「高レベル放射性廃棄物貯蔵管理センターにおいて発生する放射性固体廃棄物の最大保管廃棄能力向上に係る新增設等計画書」の概要について

高レベル放射性廃棄物貯蔵管理センターでは、管理区域内で発生した放射性固体廃棄物の最大保管廃棄能力を約 1,200 本（200 リットルドラム缶換算。以下同じ。）として事業許可を得ており、発生した放射性固体廃棄物は、ドラム缶又はボックスパレットに封入し、保管廃棄している。

図-1 高レベル放射性廃棄物貯蔵管理センター配置図

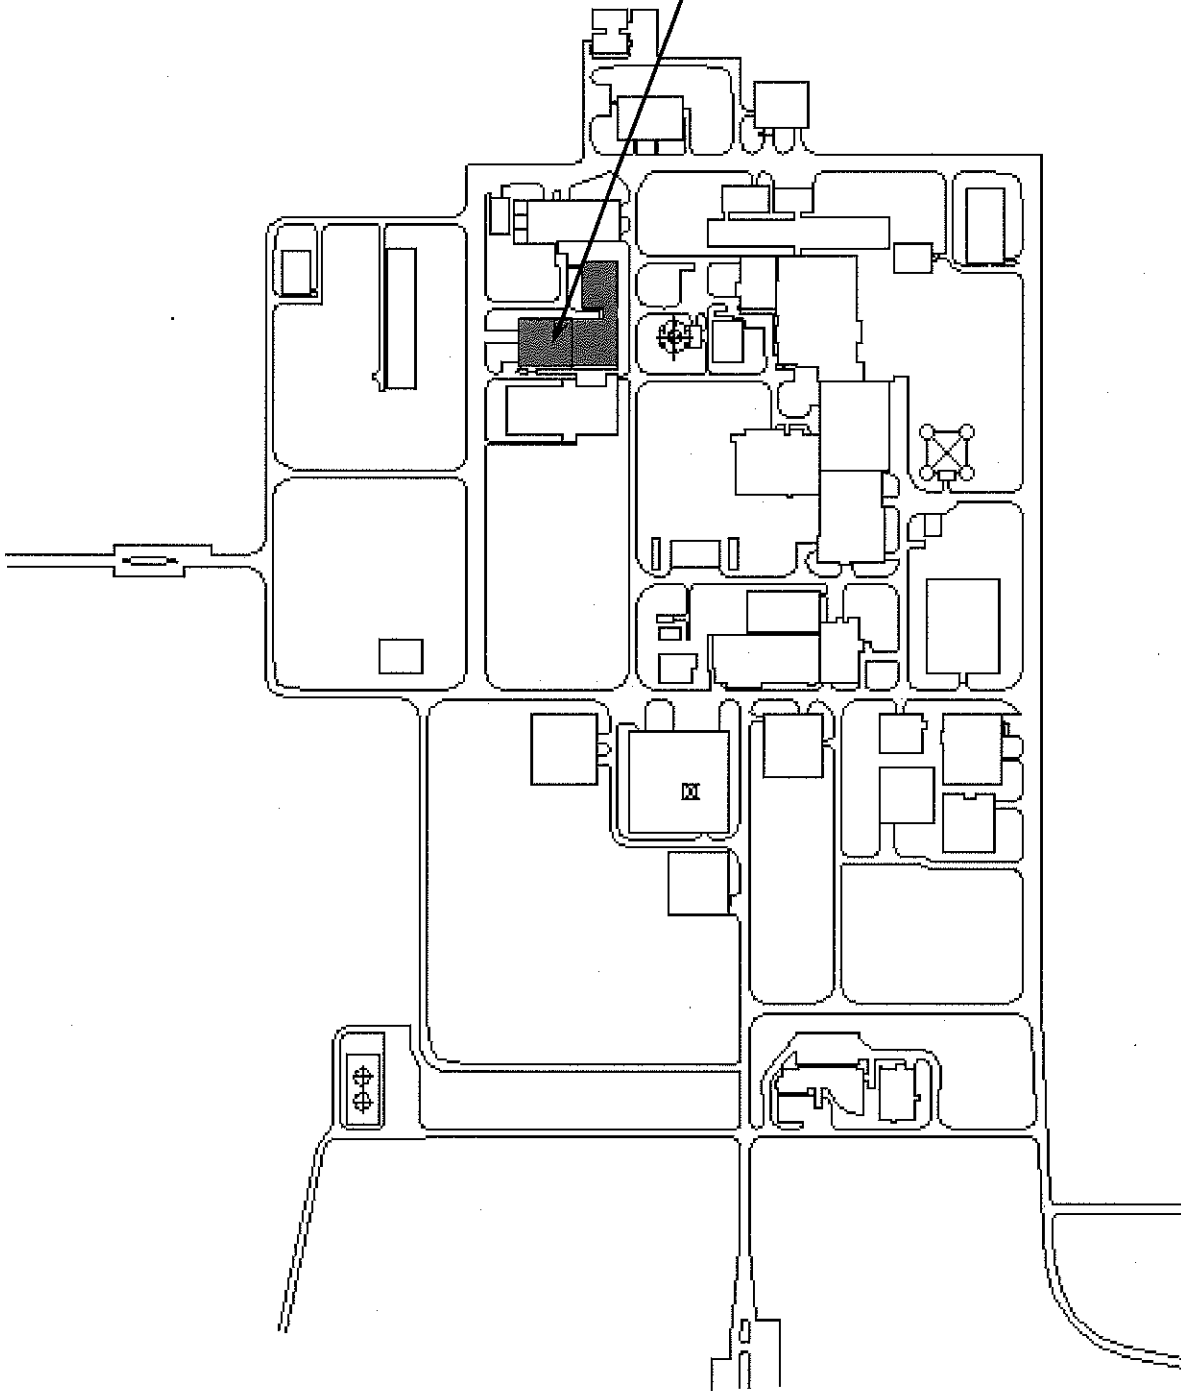
ガラス固化体受入れ建屋

- ・放射性固体廃棄物の最大保管廃棄能力を約1,200本から約2,000本に変更する。

図一 2 放射性固体廃棄物の最大保管廃棄能力向上に係る変更の概要

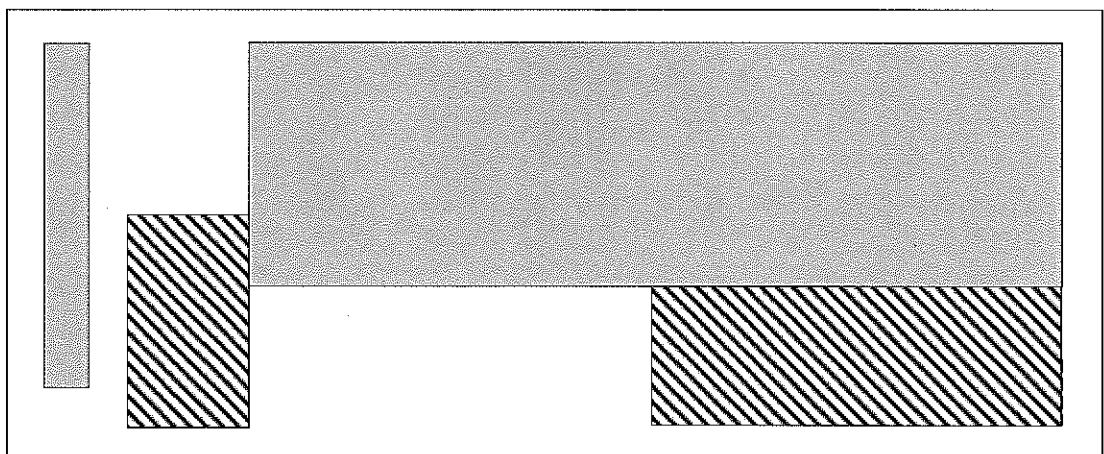
変更前 最大保管廃棄能力：約 1,200 本

貯蔵エリア（ドラム缶：3段積み（一部2段積み）、ボックスパレット：2段積み）

最大保管廃棄能力向上
約 800 本

変更後 最大保管廃棄能力：約 2,000 本

貯蔵エリア（ドラム缶：4段積み（一部2段積み）、ボックスパレット：3段積み）
新規貯蔵エリア（ドラム缶：4段積み）
